60264-5-1

AMENDEMENT 1  
AMENDMENT 1  
2003-08

**Packaging of winding wires –**

**Cylindrical barrelled delivery spools  
with conical flanges–  
Basic dimensions**

**Figure 1 – Bobine de livraison à fût de forme cylindrique avec les joues coniques**

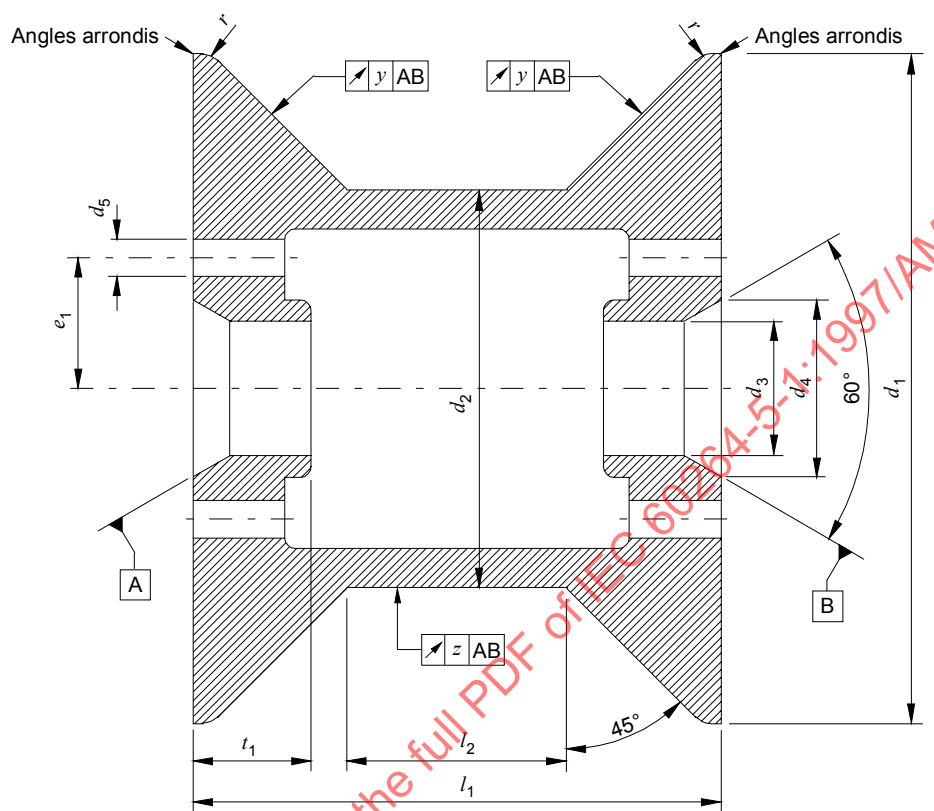
*Remplacer la figure existante par la nouvelle figure suivante:*
